**Европейская экономическая комиссия**

**Всемирный форум для согласования  
правил в области транспортных средств**

Рабочая группа по пассивной безопасности

**Правила № 16 ООН (ремни безопасности)****Предложение по поправкам серии 10  
к Правилам № 16 ООН (ремни безопасности)\*****Представлено экспертом от Финляндии**

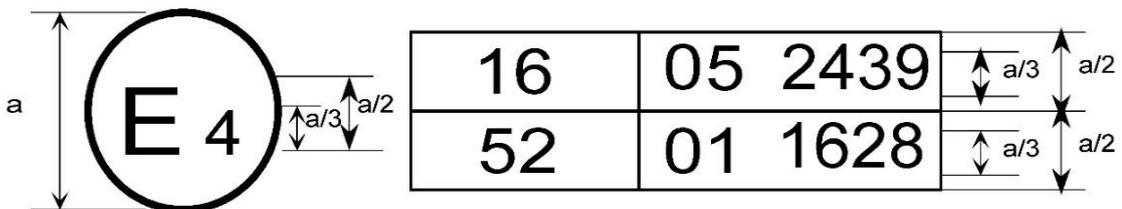
Приложение 2 изменить следующим образом:

Приведенный выше... с поправками серии 10.

Приведенный выше... включал поправки серии 10, а Правила № 52 ООН — поправки серии 01.

2. Схемы знаков официального утверждения ремней безопасности (см. пункт 5.3.5 настоящих Правил).

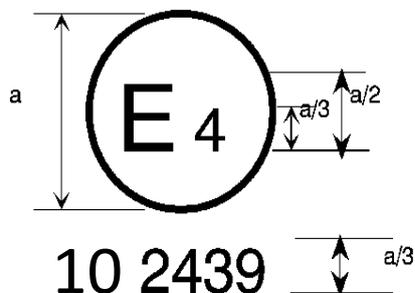
Ремень ... в момент предоставления официального утверждения настоящие Правила уже включали поправки серий 06, 07, 08, ~~и~~ 09 или 10.

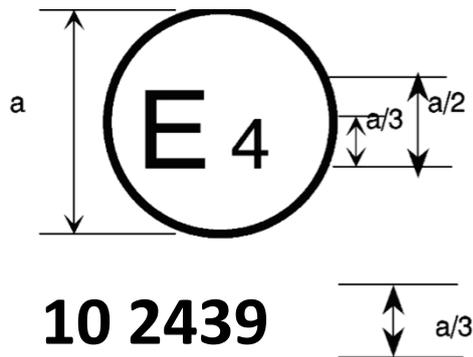
Ремень ... в момент предоставления официального утверждения настоящие Правила уже включали поправки серий 06, 07, 08, ~~или~~ 09 или 10.

Ремень ... в момент предоставления официального утверждения настоящие Правила уже включали поправки серий 06, 07, 08, ~~или~~ 09 или 10.

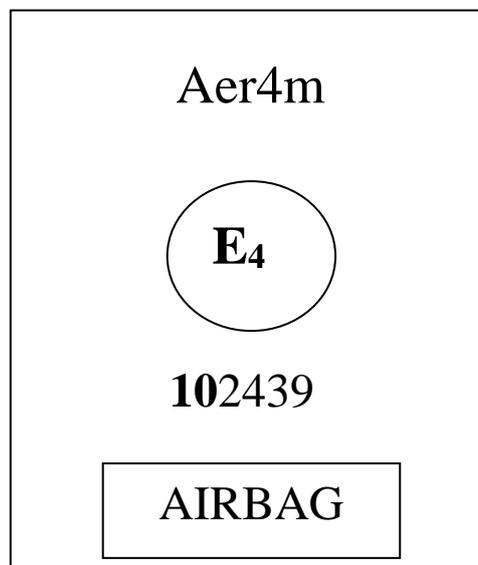
Ремень ... в момент предоставления официального утверждения настоящие Правила уже включали поправки серий 06, 07, 08, ~~и~~ 09 или 10. Этот ремень не должен устанавливаться на транспортных средствах категории M<sub>1</sub>.

... в момент предоставления официального утверждения настоящие Правила уже включали поправки серий 06, 07, 08, ~~и~~ 09 или 10. Этот ремень безопасности должен устанавливаться на транспортных средствах, оборудованных подушками безопасности на указанном сиденье.»
